**VERBALE TECNICO DI RIUNIONE CON ENTI GESTORI SITI NAT. 2000
EMILIA ROMAGNA (31/08/2022)
Prescrizione A27 – A24a (Habitat)**

***Elettrodotto in singola terna a 380 Kv tra le stazioni elettriche di Colunga (BO) e Calenzano (FI)
e opere connesse***

VERBALE TECNICO DI RIUNIONE - Piattaforma Microsoft Teams, 31/08/2022

OGGETTO: Presentazione delle aree e attività di cantiere e condivisione delle misure di mitigazione/compensazione per la tutela e la salvaguardia degli habitat e delle specie protette interferiti all'interno dei siti Natura 2000 interessati direttamente dall'intervento "Nuovo elettrodotto a 380 kV in semplice terna tra l'esistente stazione elettrica 380/220/132 kV di Colunga e l'esistente stazione elettrica 380/132 kV di Calenzano ed opere connesse".

Fig. 1 - tracciato delle linee elettriche in progetto all'interno del sito IT4050001

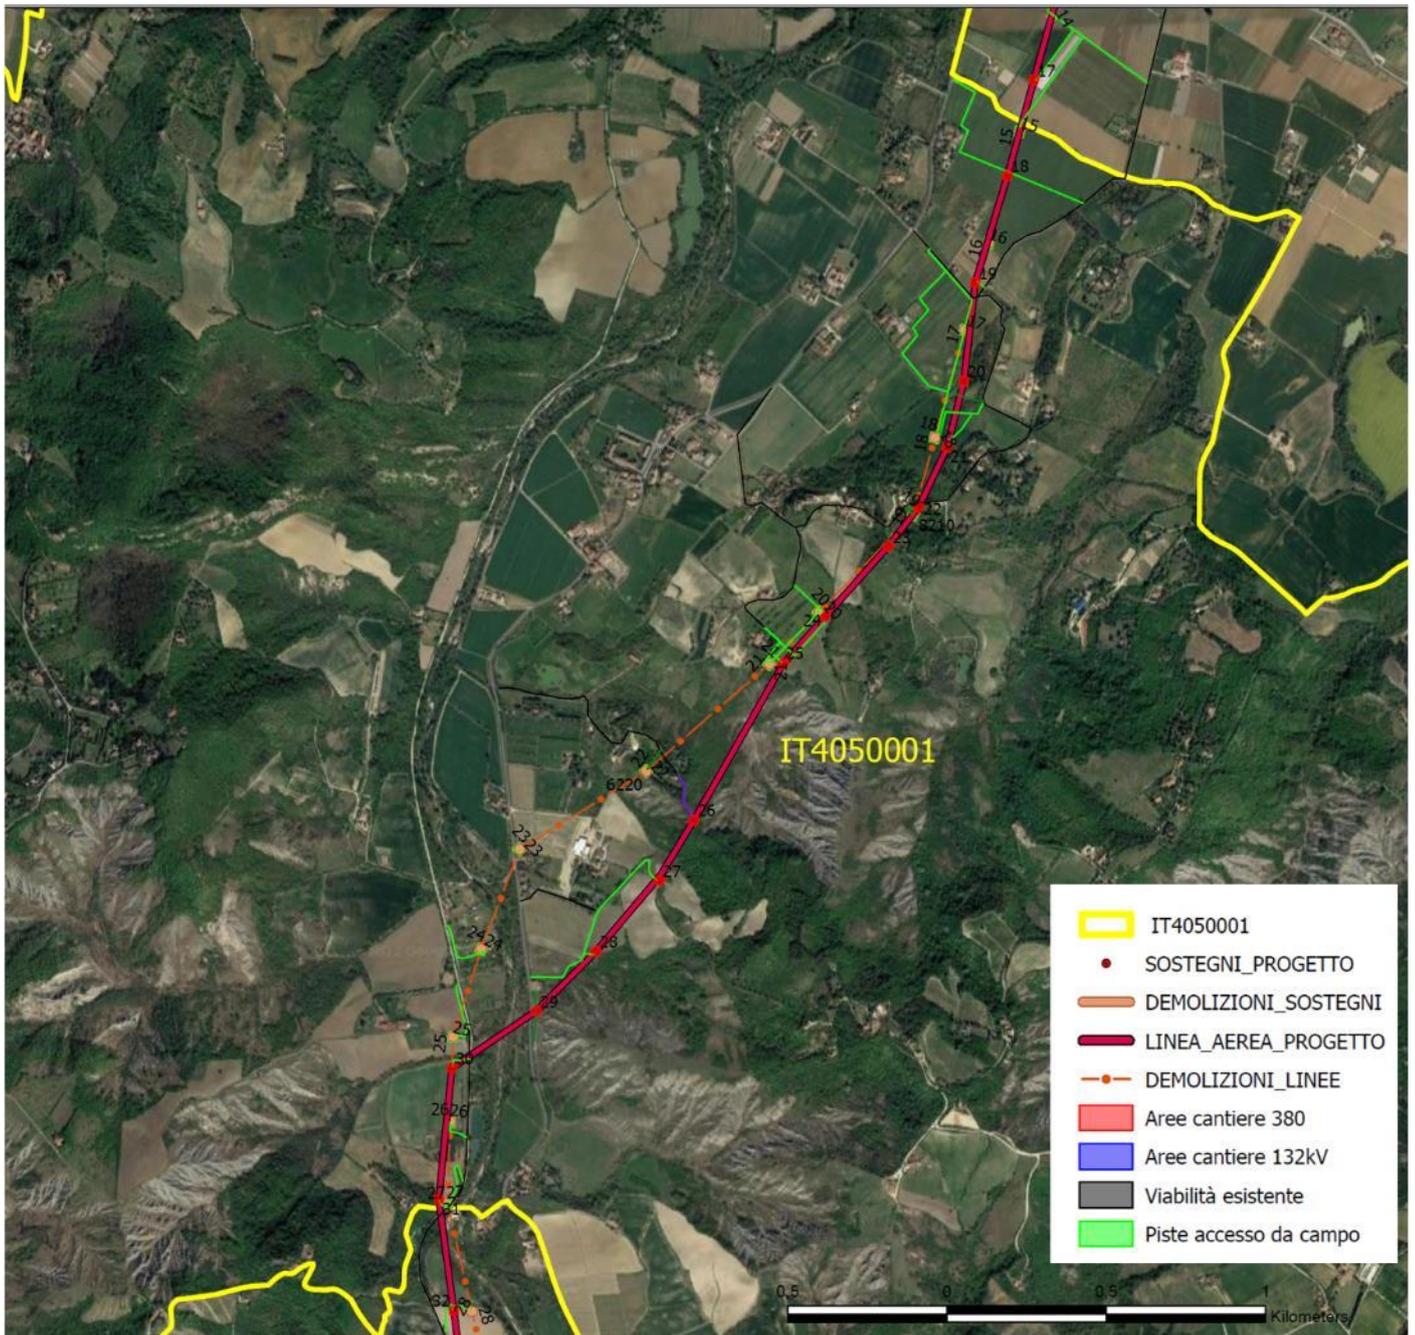
- Inserire rifugi artificiali adatti a chiroterteri ed uccelli (l'Ente Parco si rende disponibile a fornire specifiche tecniche); Terna formulerà delle proposte di localizzazione

- Non si ravvede la necessità di effettuare un ripristino intorno al sostegno, piuttosto si ritiene preferibile avviare la rinaturalizzazione spontanea da parte del bosco. L'indicazione generale è di non prevedere la messa a dimora di piante, ma favorire lo sviluppo naturale della vegetazione. In tal senso non si ritiene necessario l'utilizzo di fiorume: l'Ente Parco ritiene infatti che sia preferibile la spontanea colonizzazione e l'avvio della naturale successione ecologica delle comunità

- Viene valutata l'opportunità di lasciare le piste realizzate per la cantierizzazione, anche con lo stabilizzato, ai fini della manutenzione della futura linea; la presenza di piste di servizio potrebbe infatti risultare utile come azione di ausilio al contenimento degli incendi nei boschi.

- Si suggerisce di inserire come ulteriori misure di compensazione delle piccole aree umide da creare al momento del ripristino delle aree, inserendo teli in plastica (caratteristiche e dimensioni da concordare con l'Ente in base alla disponibilità della fascia di servitù di elettrodotto). Pali ipotizzati: 26, 27, 28

- Si segnala che i sostegni 22 e 23 (forse?) si localizzano in corrispondenza di un blocco di gesso affiorante. Si propone di verificare la possibilità di utilizzarlo per rivestire la parte esterna del blocco di calcestruzzo (previa verifica di fattibilità tecnica da parte di TERNA e l'ottenimento dell'accordo con i proprietari)

- sost. 20: spostare l'area di cantiere verso w o delimitarla in modo tale che non interferisca con la formazione a *Robinia pseudoacacia* presente a ridosso del nuovo sostegno. In generale, vale l'indicazione di non interferire con le formazioni forestali, indipendentemente dall'attribuzione delle stesse ad habitat di interesse comunitario.

- Sost. 29: utilizzo preferenziale della pista da nord

- Sost. 31: in fase realizzativa modellare l'area di micro-cantiere per evitare arbusteto
- Sost. 118: utilizzo preferenziale dell'elicottero
- Sost. 119: in fase realizzativa valutare la possibilità di avvicinare l'area di micro-cantiere verso la strada

Il dott. Bianco si riserva di fare un sopralluogo in autonomia per rivedere alcune situazioni dubbie, al fine di fornire a Terna una conferma definitiva delle osservazioni puntuali formulate. Rispetto alle demolizioni, sempre il dott. Bianco chiede se sia possibile rimuovere i sostegni a filo rispetto al piano di campagna: il lavoro di demolizione e rimozione richiederebbe infatti un maggiore disturbo ambientale: in subordine, anziché scavarle e rimuoverle fino a 1,5m di profondità, è consigliabile la demolizione dei primi 20/30 cm per poi ricoprire con terreno. Terna si prende l'impegno di verificarne la possibilità.
